Stellungnahme	Abwägungsvorschlag
1. Amt für Brand- und Katastrophenschutz vom 27.05.2019	
Die Stellungnahmen vom 21.12.2016 und 04.10.2018 gelten sinngemäß weiterhin.	In den Stellungnahmen vom 27.05.2019 und 04.10.2018 wurden keine neuen Anregungen oder Einwände vorgebracht. Die mit Stellungnahme vom 21.12.2016 vorgebrachten Anregungen und Bedenken u.a. hinsichtlich Löschwasserversorgung, gebäudebezogener Anforderungen der Feuerwehr, Breiten und Kurvenradien der Erschließungsstraßen wurden im Rahmen der Abwägung zur Entwurfsgenehmigung mit Beschluss vom 11.04.2019 behandelt und sind auch in der aktuellen Planfassung berücksichtigt.

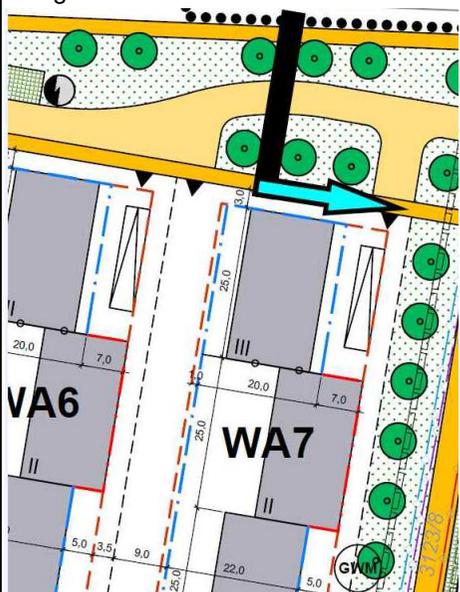
Ein weiterer Einwand wird vorgetragen: Aus dem Plan sei nicht eindeutig ersichtlich, ob bei der Aufstellung des BPlans und dann auch im Zuge der Umlegung dafür Sorge getragen werde - wie ausdrücklich für das Nachbargebäude erwähnt - , dass rings um die denkmalgeschützten Gebäude ein vier Meter breiter Streifen entweder dem Grundstück Samhof zugeschlagen oder durch eine Dienstbarkeit gesichert werde. Denn die ungehinderte Feuerwehrezufahrt auch für die rückwärtigen Seiten der Gebäude sei von ent-

scheidender Bedeutung für das Eingreifen der Feuerwehr, aber auch die im Hinblick auf das Alter der Gebäude immer wieder anfallenden Gebäudearbeiten. Dabei sei von wesentlicher Bedeutung, dass dieser 4-m-Streifen nicht in das Baugebiet eingezogen werde, sondern im Zuge der Neuvermessung dem Samhof zugeordnet werde, da er alleine dessen Schutz und Erhaltung diene. Dies werde wohl kein Problem sein - wobei die entsprechende Fläche bei der Gesamtbewertung selbstverständlich berücksichtigt werden solle.

Verkehrswege, Grünflächen und die Einschränkung der Bebaubarkeit der Grundstücke im nördlichen Bereich bilden einen ausreichenden Abstand zwischen dem Samhof und seiner Umgebung. Ein- und Ausfahrten zum Gehöft sind festgesetzt. Im Süden und Westen stehen mindestens vier Meter zur Verfügung, die dem Samhof zugeschlagen sind. Lediglich im Norden beträgt der Abstand der Baufelder zum Samhof etwas weniger, aber diese Grundstücke dürfen wiederum nur im nördlichen Teil bebaut werden. Die Erreichbarkeit durch die Feuerwehr ist damit gesichert. In Bezug auf anfallende Gebäudearbeiten ist ein Mindestabstand von drei Metern sichergestellt, zur Not greift privatrechtlich das Hammerschlags- und Leiterrecht (Art. 46b AGBGB), wonach Eigentümer und Nutzungsberechtigte eines Grundstücks dulden müssen, dass das Grundstück vom Nachbarn zwecks Instandhaltung einer baulichen Anlage betreten wird und dass auf dem Grundstück Gerüste und Geräte aufgestellt werden sowie die zu den Arbeiten erforderlichen Baustoffe über das Grundstück gebracht oder dort niedergelegt werden, soweit dies verhältnismäßig und
